SUPERINTENDENCIA DE INDUSTRIA Y COMERCIO			
RAD:	14-10929- -2	FECHA:	2014-08-28 10:06:01
DEP:	2020 DIRECCION DE NUEVAS CREACIONES	EVE:	378 FASE NACIONAL INCLUIDO CAPITULO I
TRA:	11 PCT-PATENTE DE INVENCION CAPITULOS I Y II	FOLIOS:	7
ACT:	519 PRESENTACION

DIRECCIÓN DE NUEVAS CREACIONES

Asunto: Radicación: 14-10929- -2
 Trámite: 11
 Evento: 378
 Actuación: 519
 Oficio: 10855
 Folios: 7

Título de la solicitud: “Sistema de envase con componentes intercambiables y método para fabricar los mismos” (Fl. 1).

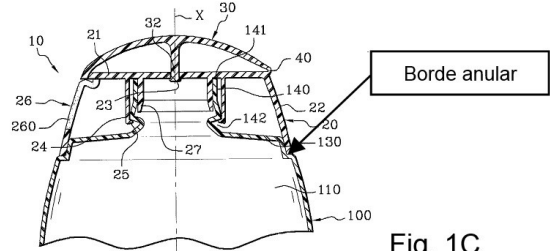
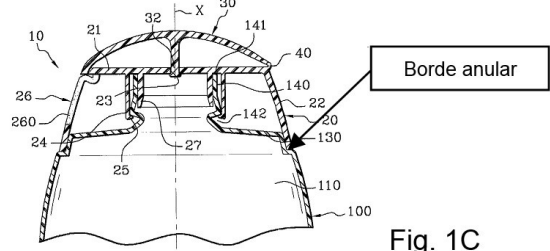
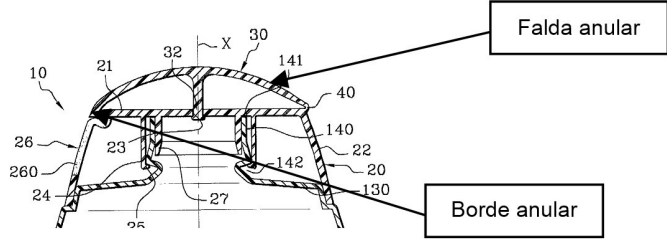
Características esenciales	D1
Un sistema de envases que tienen componentes intercambiables que comprende:	Un sistema de envases (100) que tienen componentes intercambiables (Fig. 1) que comprende:
Un primer cuerpo de envase que comprende: una primera porción que contiene producto.	Un primer cuerpo (110) de envase (100) que comprende: una primera porción que contiene producto (Párr. 30).
Una primera porción de soporte que tiene un primer borde anular; y una primera boquilla.	Una primera porción de soporte (130) que tiene un primer borde anular; y una primera boquilla (140).  Fig. 1C
Un segundo cuerpo de envase que comprende: una segunda porción que contiene producto.	Un segundo cuerpo de envase (Párr. 31) que comprende: una segunda porción (parte intermedia del cuerpo 110) que contiene producto (Párr. 30).
Una segunda porción de soporte que tiene un segundo borde anular; y una segunda boquilla.	Una segunda porción de soporte (130) que tiene un segundo borde anular; y una segunda boquilla (140).  Fig. 1C

Un primer cierre que comprende: un primer cuerpo de cierre; y un primer accesorio.	Un primer cierre (26) que comprende: un primer cuerpo de cierre (260); y un primer accesorio (24).
El primer cuerpo de cierre comprendiendo: una primera pared de cierre que tiene un primer orificio dispensador.	El primer cuerpo de cierre (26) comprendiendo: una primera pared de cierre (21) que tiene un primer orificio dispensador (23) (Fig. 1C).
Una primera tapa; y una primera falda anular que termina en un tercer borde anular.	Una primera tapa (30); y una primera falda anular que termina en un tercer borde anular.  Fig. 1C
Un segundo cierre que comprende: un segundo cuerpo de cierre.	Un segundo cierre (26) que comprende: un segundo cuerpo de cierre (260) (Fig. 1C).
Un segundo accesorio, el segundo cuerpo de cierre comprendiendo: una segunda pared de cierre que tiene un segundo orificio dispensador.	Un segundo accesorio (24), el segundo cuerpo de cierre (260) comprendiendo: una segunda pared de cierre (21) que tiene un segundo orificio dispensador (23) (Fig. 1C).

Una segunda tapa.	Una segunda tapa (30) (Fig. 1C).
Una segunda falda anular que termina en	Una segunda falda anular que termina en un cuarto

borde anular.
un cuarto borde anular.	Fig. 1C
Cada una de la primera porción que contiene producto, la segunda porción que contiene producto.	Cada una de la primera porción que contiene producto (Párr. 30), la segunda porción (parte intermedia del cuerpo 110) que contiene producto (Fig. 1C).
El primer cuerpo de cierre, y el segundo cuerpo de cierre con una geometría tridimensional que es diferente una de otra.	El primer cuerpo de cierre (26) (Fig. 1C), y el segundo cuerpo de cierre (26) (Fig. 2B) con una geometría tridimensional que es diferente una de otra.
Cada uno del primer, segundo, tercer y cuarto bordes anulares con una configuración que es sustancialmente idéntica entre sí.	Fig. 1C

De acuerdo con la tabla anterior, las características esenciales del sistema de envases de la reivindicación 1 habían sido divulgadas previamente en el documento D1, por lo tanto, la materia reivindicada no es nueva.

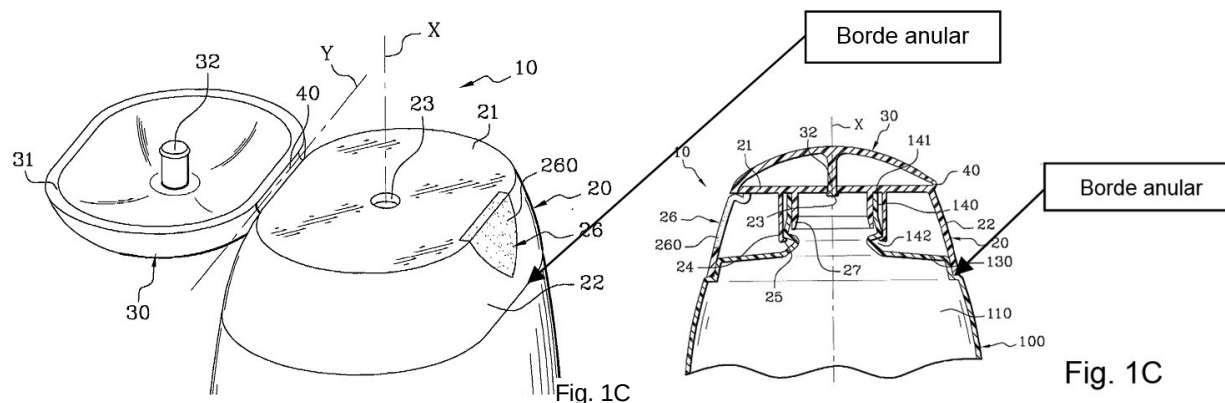
- Reivindicación 2: la configuración del primer, segundo, tercer y cuarto bordes anulares es un contorno tridimensional.

- Reivindicación 3: La boquilla (140) tiene una estructura de acople compuesta por el elemento (25) para acoplarse con el primer accesorio (24) (Fig. 1C).
- Reivindicación 4 y 17: la primera (compuesta por el elemento 25) y segunda estructuras de acoplamiento (compuesta por el elemento 25) son sustancialmente idénticas entre sí (Figs. 1C y 2B).
- Reivindicación 5: La estructura de acoplamiento comprende una muesca (25) y una brida (142) (Fig. 1C).
- Reivindicación 6 y 15: el primer y segundo accesorios (24) son sustancialmente idénticos entre sí (Figs. 1C y 2C).

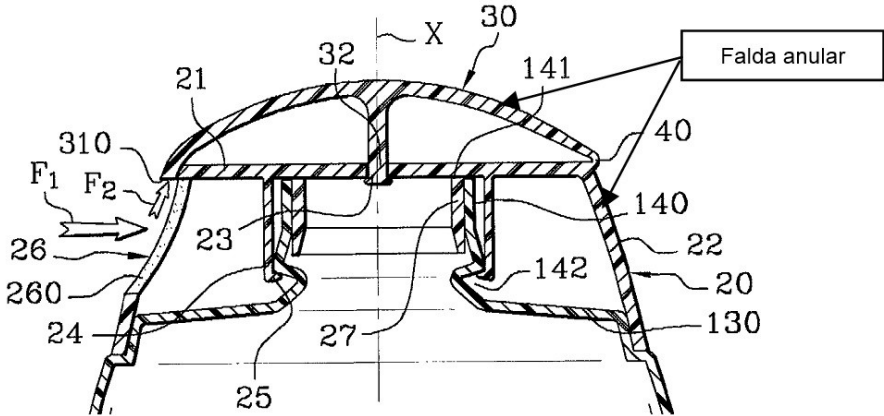
- Reivindicación 7: la primera falda anular se extiende hacia abajo desde la primera pared de cierre (21) y la segunda falda anular se extiende hacia abajo desde la segunda pared de cierre (21).

- Reivindicación 8: La porción de soporte (130) son idénticas entre sí (Fig. 1C).
- Reivindicación 9: Las boquillas (140) son sustancialmente idénticas entre sí (Fig. 1C)

Las reivindicaciones dependientes 2 a 9 no mencionan alguna característica que haga nuevo al sistema de envases de la reivindicación 1, por lo cual se considera que no son nuevas.
